## Сводка TPI

Учётный №: 2025206/6

Двигатель: стуки/треск/дребезжание после запуска, двигатель не заводится

Рис. 1

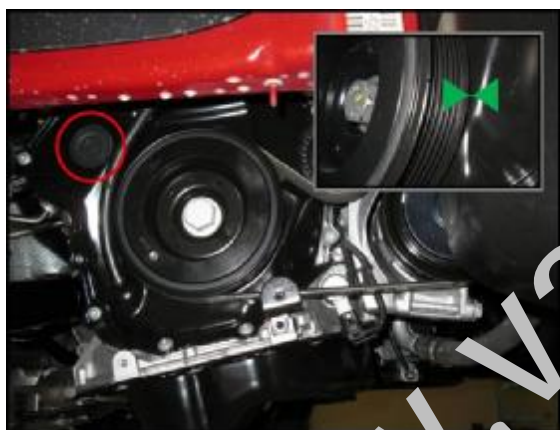
- Удалить резиновую пробку (см. рис. 1, красный круг) из нижней крышки цепи ГРМ в соответствии с ⇒ [Руководством по ремонту](#).
- Установить двигатель по ходу вращения в ВМТ (рис. 1, зеленые стрелки).
- С помощью зеркала считать на натяжителе число фиксирующих выступов на плунжере натяжителя цепи (см. рис. 2).
- Проверить исполнение установленного натяжителя цепи ГРМ:
  - Исполнение старое (см. рис. 3).
  - Исполнение новое (см. рис. 4).

Рис. 5

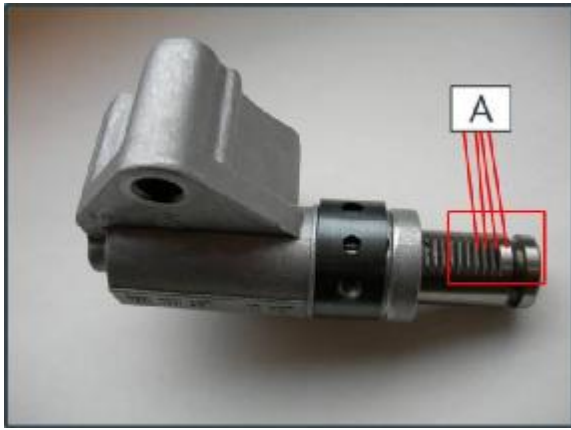
Если удастся считать более 4 зубцов (см. рис. 5, метка А):

- Заменить цепь ГРМ и натяжитель цепи ГРМ в соответствии с ⇒ [каталогом оригинальных деталей/Руководством по ремонту](#).

Рис. 6

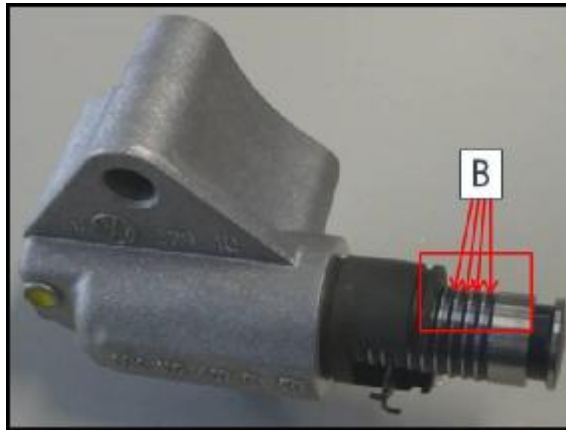
Если удастся считать более 6 канавок (см. рис. 6, метка В – показано 4 канавки):

- Заменить цепь ГРМ в соответствии с ⇒ [Руководством по ремонту](#).

Рис. 7) Цепной привод ГРМ в разрезе

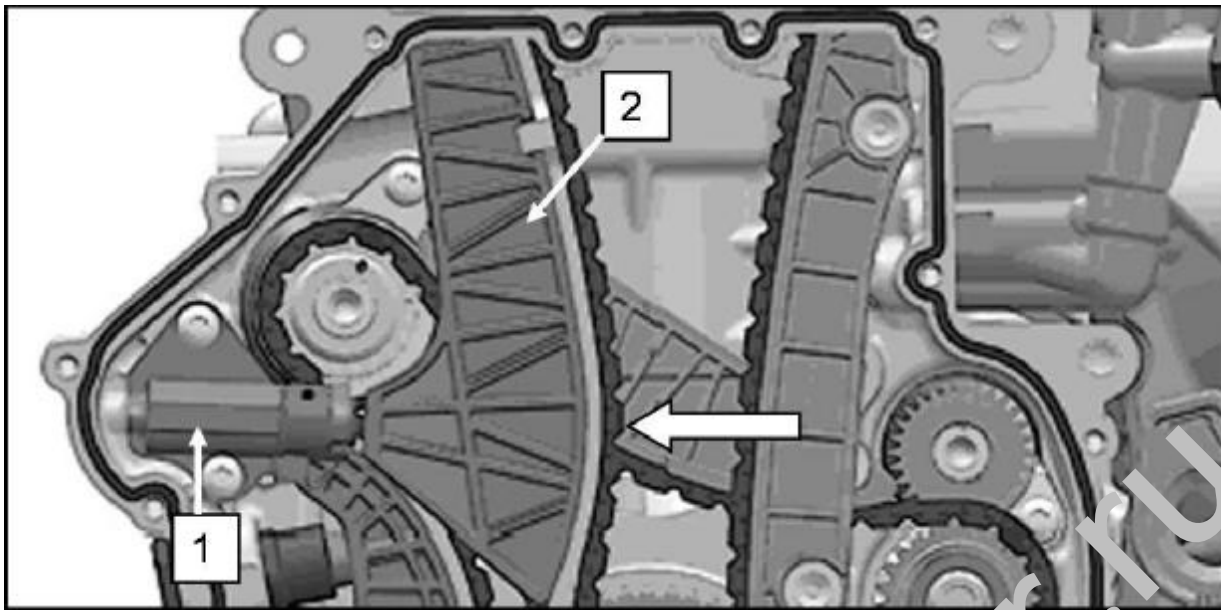
- Снять нижнюю крышку цепи ГРМ согласно ⇒ [Руководству по ремонту](#).
  - Проверить нижнюю крышку цепи ГРМ на предмет повреждений. Если обнаруживается повреждение: заменить (нижний) кожух цепи ГРМ в соответствии с ⇒ [каталогом оригинальных деталей](#).
  - Башмак натяжителя цепи ГРМ (см. рис. 7, поз. 2) рукой прижать к натяжителю цепи (см. рис. 7, поз. 1).
  - a. Если плунжер натяжителя цепи ГРМ утапливается в натяжитель при нажатии рукой (см. рис. 8, красная стрелка):
    - Натяжитель неисправен – **перейти к пункту 1.**
  - b. Если плунжер натяжителя цепи ГРМ даже после нескольких попыток не утапливается в натяжитель при нажатии рукой (см. рис. 9, зелёная стрелка):
    - Натяжитель исправен – **перейти к пункту 2.**

1. Натяжитель цепи ГРМ неисправен:

- Снять головку блока цилиндров согласно ⇒ [Руководству по ремонту](#).
- Проверить, не было ли касания поршней с клапанами:
- Если на поршнях, клапанах, распредвале впуска или подшипниках распредвалов нет повреждений, то необходимо заменить натяжитель цепи ГРМ и цепь ГРМ в соответствии с ⇒ [каталогом оригинальных деталей/Руководством по ремонту](#).
- Если на поршнях и клапанах обнаруживаются следы контакта, то необходимо заменить двигатель в соответствии с ⇒ [Руководством по ремонту](#).

## 2. Натяжитель цепи ГРМ исправен:

- Снять крышку ГБЦ согласно ⇒ [Руководству по ремонту](#).
- Проверить распредвал впуска и подшипники распредвала на предмет повреждений.
- Если обнаружены повреждения распредвала впуска и подшипников распредвалов, то необходимо заменить головку блока цилиндров согласно ⇒ [Руководству по ремонту](#).
- Заменить масло в двигателе и масляный фильтр согласно ⇒ [Руководству по ремонту](#).
